Plausibilitätsgutachten

zum Fachbericht „Gewässerökologie
– Hydromorphologie/Fischökologie,
Benthos“ der UVE „KW Murau West“

Wels, Dezember 2024

Im Auftrag der Umweltschutzbehörde Steiermark

Abb. 2 Beispiel für einen Eingriff in eine bereits vorbelastete Gewässerstrecke/Mitteldistanzwanderer aus dem Erlass zur Qualitätszielverordnung Ökologie Oberflächengewässer.

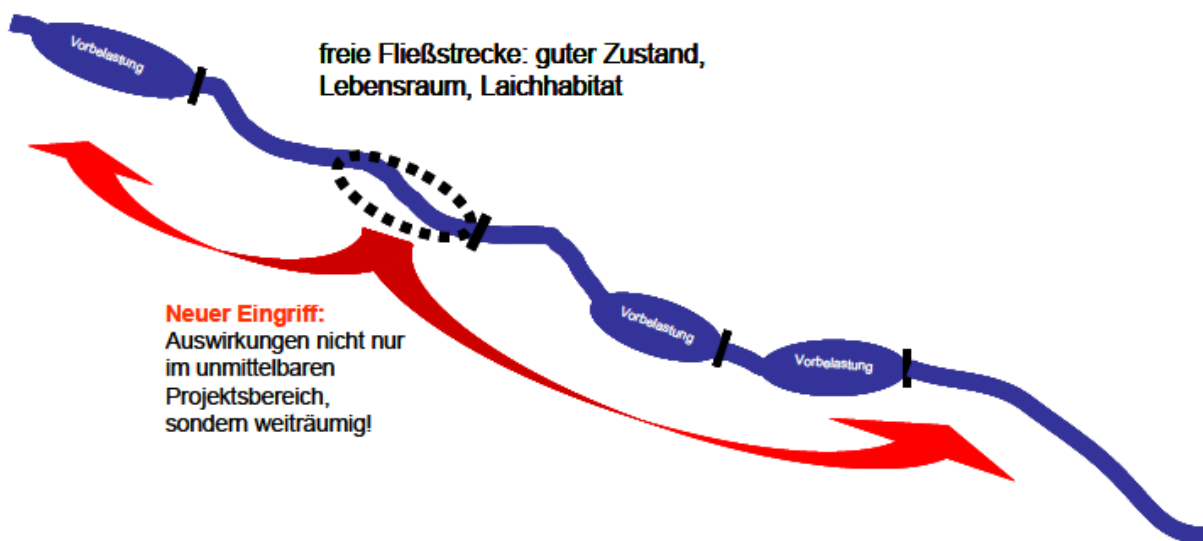
Als Beispiel wird im Erlass eine fiktive Situation angeführt, die den Gegebenheiten am Standort des projektierten Kraftwerks Murau West praktisch uneingeschränkt entspricht (Abb. 2): „Beispiel 3: Eingriff in eine bereits vorbelastete Gewässerstrecke/Mitteldistanzwanderer. Es liegen Staue mit dazwischen liegender freier Fließstrecke vor. Diese Fließstrecke ist beispielsweise ein bedeutender Lebensraum für die Fischpopulation eines Gewässer(abschnitte)s bzw. eine spezifische Fischart. Aufgrund der Vorbelastungen (umliegende Staue) sind die Habitatausstattung und auch die Vernetzung – auf Grund der kumulativen Wirkung auf Mitteldistanzwanderer (trotz allfälliger Fischaufstiegshilfen) – bereits sehr eingeschränkt. Eingriffe in diese Fließstrecke können – wenn z. B. ein Zusammenbruch der natürlichen Population zu befürchten ist – Auswirkungen auf das gesamte Gewässer haben.“

Das Kraftwerk Murau West soll in der letzten verbleibenden freien Fließstrecke in einem bereits durch mehrere Wasserkraftwerke vorbelasteten Abschnitt der Mur realisiert werden. Die beiden benachbarten Wasserkörper sind aufgrund der dort befindlichen Kraftwerke als „erheblich veränderte Wasserkörper“ („heavily modified water bodies“, kurz: HMWB) eingestuft. Im flussabwärts angrenzenden HMWB 802720001 ist für diese Ausweisung das Kraftwerk Murau verantwortlich, im flussaufwärts anschließenden HMWB 801180029 ist es die Kraftwerkskette, die aus den Kraftwerken St. Georgen ob Murau und dem Lauf-/Speicherkraftwerksverbund Bodendorf-Mur und Bodendorf-Paal besteht.

Die Auswirkungsprognose in der UVE beschränkt sich auf die projizierten hydromorphologischen Veränderungen im projektgegenständlichen Wasserkörper. Zwar werden die Vorbelastungen in den unter- und oberliegenden Wasserkörpern im Kapitel 6.1.4. detailliert beschrieben, im entscheidenden Kapitel 7 werden diese Vorbelastungen bei der Auswirkungsprognose aber weitgehend ignoriert. **Es werden praktisch ausschließlich die erwarteten Auswirkungen im Wasserkörper 802720028 beschrieben, ohne in irgendeiner Form auf die Summenwirkungen mit bestehenden Vorbelastungen im Ober- und Unterwasser einzugehen.** Einzige Ausnahme ist die Prognose in Kapitel 7.2.2.11., dass ohne Geschiebesanierung in den Oberliegerkraftwerken der Deckschichtbildung nicht effektiv entgegengewirkt werden kann.
